MINISTERIO DE VIVIENDA

1337 *CORRECCIÓN de errores y erratas del Real Decreto 314/2006, de 17 de marzo, por el que se aprueba el Código Técnico de la Edificación.*

1. Advertidos errores y erratas en el Real Decreto 314/2006, de 17 de marzo, por el que se aprueba el Código Técnico de la Edificación, publicado en el BOE num. 74 de 28 de marzo de 2006, se procede a efectuar las siguientes rectificaciones:

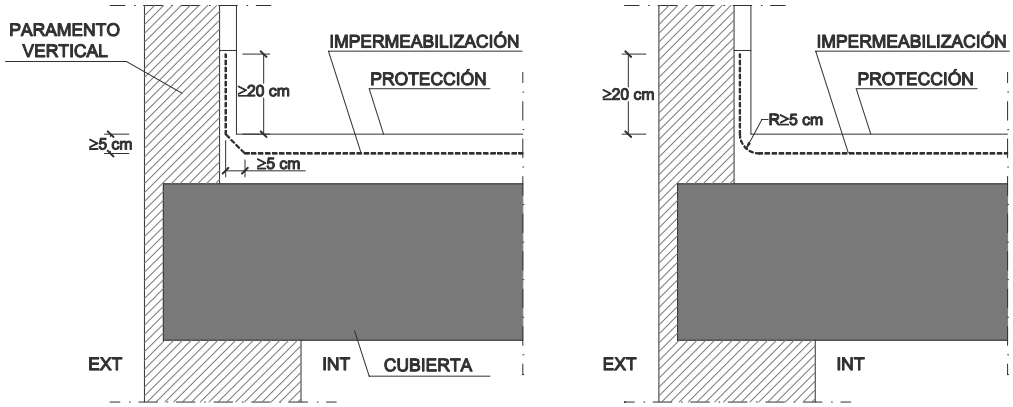
– En la página 151, la figura 2.13, con errores en las cotas, se sustituye por la siguiente:
